Sitzung: 14.07.2021 Bau- und Umweltausschuss

TOP 5

Änderung des Flächennutzungsplans und des Landschaftsplans der Stadt Mainburg jeweils mit Deckbl.-Nr. 134 für den Bereich "GI/GE Puttenhamen" und Änderung des Bebauungs- und Grünordnungsplans "GI/GE Puttenhamen" mit Deckbl.-Nr. 2;  
Ergebnis der Beteiligung der Öffentlichkeit und der Beteiligung der Behörden und sonstiger Träger öffentlicher Belange

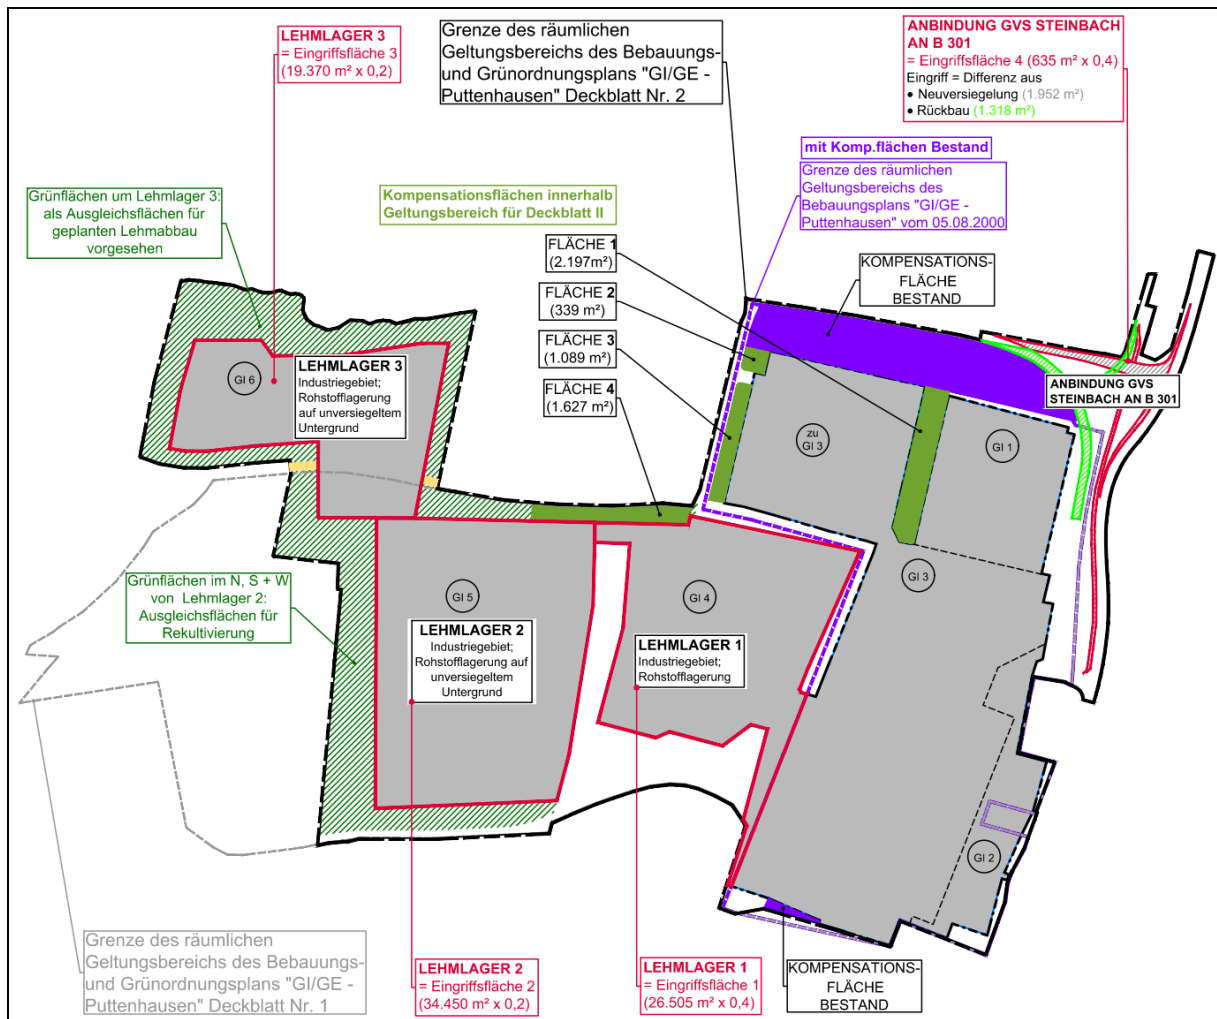
Für den neu hinzukommenden Bereich im Nordwesten, der den Uferbereich des Steinbachs und somit einen potentiellen Lebensraum des Bibers umfasst, wurde im Zuge der Erarbeitung des Antrags auf Abgrabung ein saP erarbeitet und liegt mittlerweile vor. Die Maßnahmen heraus fließen in den Abbauantrag mit ein. In der saP wird als Schutzmaßnahme für den Biber der Erhalt eines 10 m breiten Pufferstreifens zum Steinbach benannt. Wie auch im Landschaftsplan vorgesehen, wird auf der im Geltungsbereich liegenden Uferseite des Steinbachs ein Grünland-Pufferstreifen auf einer Breite von mind. 10 m angelegt werden mit extensiver Grünlandnutzung und einzelnen Bäumen. Die geplanten Böschungen sollen erst nach dem Pufferstreifen beginnen. Die Höhen-Planung soll entsprechen angepasst werden.

Im Rahmen der Kartierungen und Begehungen zur saP wurde im Jahr 2020 ein Vorkommen des Bibers im Bereich des Steinbachs belegt mittels aktuell genutzter Biberrutschen sowie frischen Fraßspuren und einem Biberdamm. Eine Biberburg ist nicht vorhanden. Der Schutz des Bibers wird über Schutzmaßnahmen gem. der saP sowie über eine ökologische Baubegleitung für die Zeit von Abbau, Verfüllung und Rekultivierung im Bereich des Lehmlagers 3 umgesetzt.

Für den Bebauungsplan erscheint es sinnvoll, im Umweltbericht unter Kap. "11.2.1 Schutzgut Arten und Lebensräume" folgende Sätze mit aufzunehmen: Zu den Arten "Am Steinbach, der im Norden des Geltungsbereiches verläuft, wurden im Jahr 2020 mehrere aktuell genutzte Biberrutschen sowie frische Fraßspuren und ein Biberdamm gefunden, die ein Vorkommen des Bibers in diesem Bereich belegen." sowie unter den Auswirkungen bei 'Lehmlager 3' "Der Schutz des im Bereich des Steinbachs vorkommenden Bibers wird zur Vermeidung von Schädigungen und erheblichen Störungen im Rahmen der Genehmigungsplanung für den Abbau mit Verfüllung und Rekultivierung durch Maßnahmen gem. der saP sowie über eine ökologische Baubegleitung umgesetzt werden."
